2021년도 문화재위원회

제9차 사적분과위원회 회의록

- ▣ 회의일시 : 2021. 9. 8. (수요일), 14:00 ~ 19:15
- ▣ 장 소 : 문화재청 대회의실
- ▣ 출석위원 : 이재운, 김왕직, 김우철, 유재춘, 윤주, 이승용,
최태선, 김명선, 이제선(이상 9명)
- ▣ 심의내용 및 의결사항 : 이하 자료와 같음

7. 문화재 보존 영향 행위기준(안)

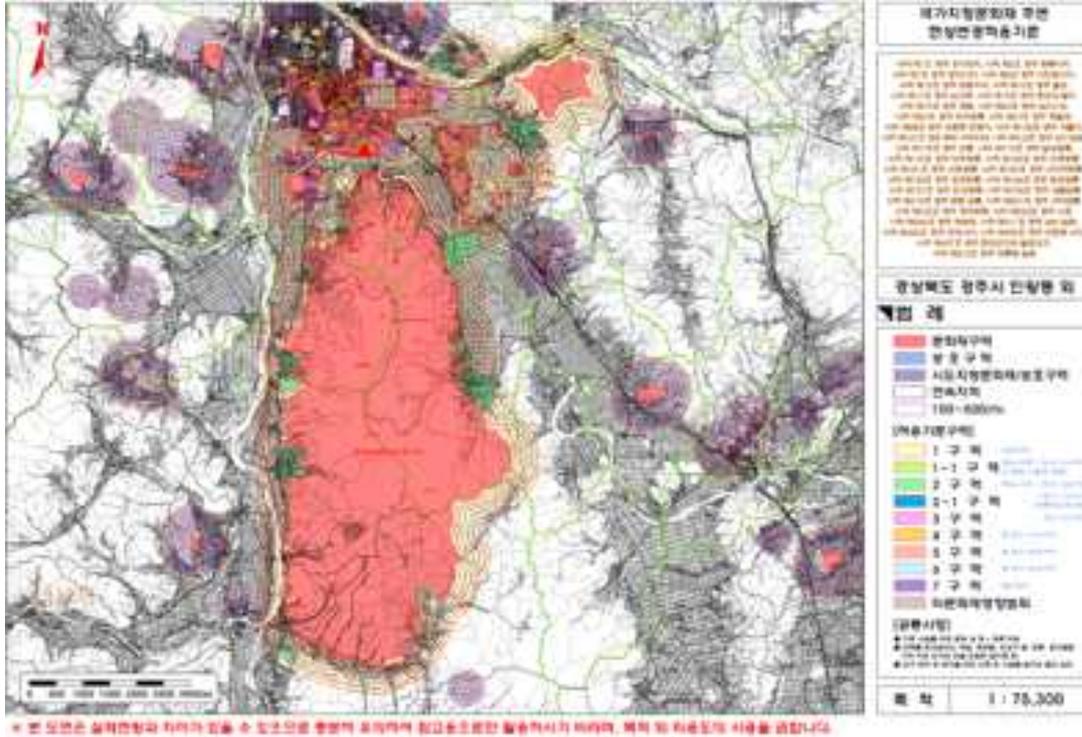
- 검토의견 : 전면의 기 주택지는 1층 규모이며 뒷 배경인 임야구역은 개별심의구역으로 운영 중임. 향후 보호구역이 확대 지정되어도 이러한 역사문화환경을 볼 때, 현황을 유지하여도 무방할 것으로 사료됨.

○ 확대 문화재 보호구역 도면(연속지적도)

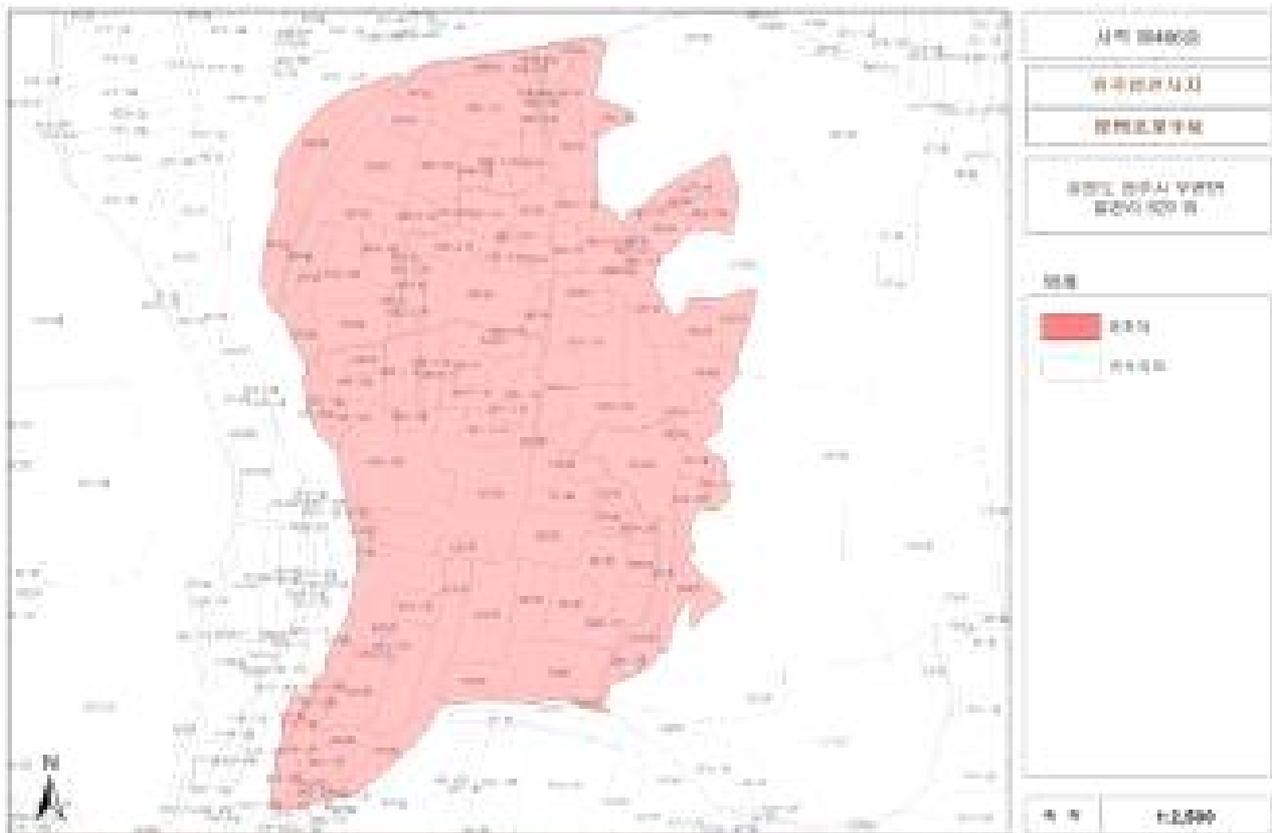
- 역사문화환경 보존지역은 기존의 범위 유지하는 방안과 기존 허용기준의 기초를 준용하여 조정하는 방안에 대하여 검토 필요
